INFO-TECH CITROËN Racing C2 R2 MAX N° 18/09.

Sujet : Moteur, montage de la distribution.

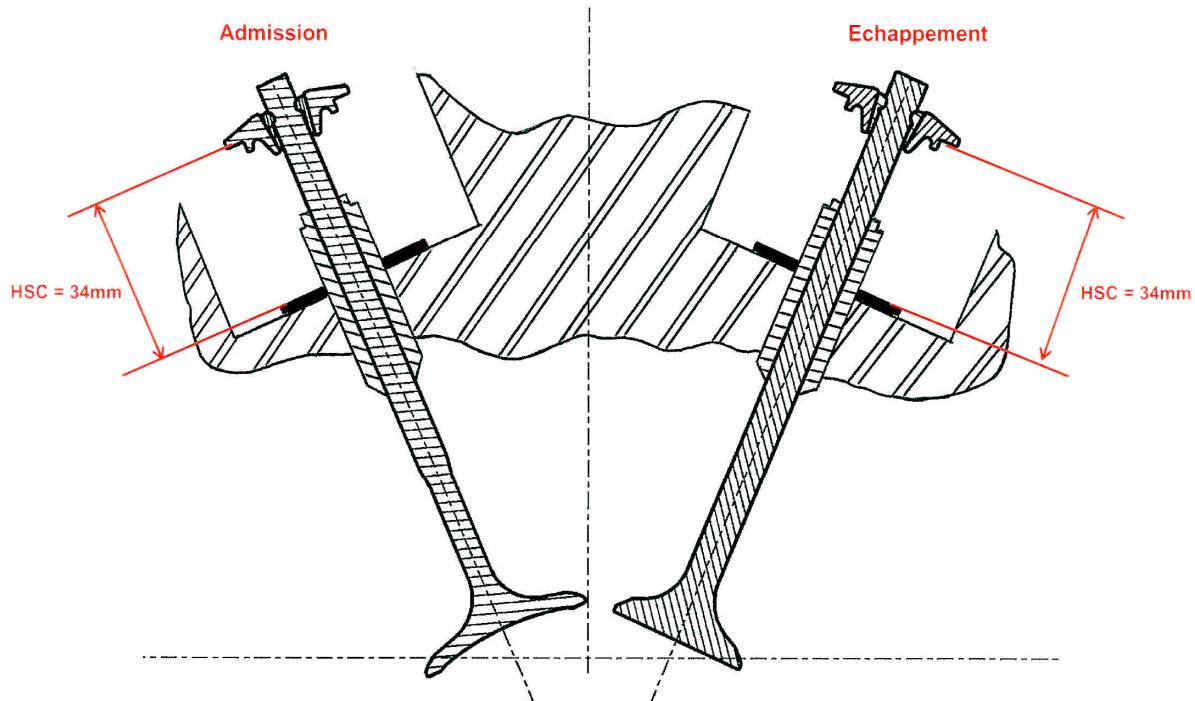
Nous attirons votre attention sur l'importance de la mesure « hauteur sous coupelles » Admission et Echappement, lors du montage de la distribution sur votre **C2 R2 MAX**.

En effet, il est primordial de respecter les valeurs et tolérances notées sur le schéma ci-dessous, également inclus dans la notice de montage **C2 R2 MAX** (*Chapitre A14, page 5*).

Les tolérances pour ces deux dimensions sont + / - 0,25mm, soit :

- Valeur mini : 33,75 mm.
- Valeur maxi : 34,25 mm.
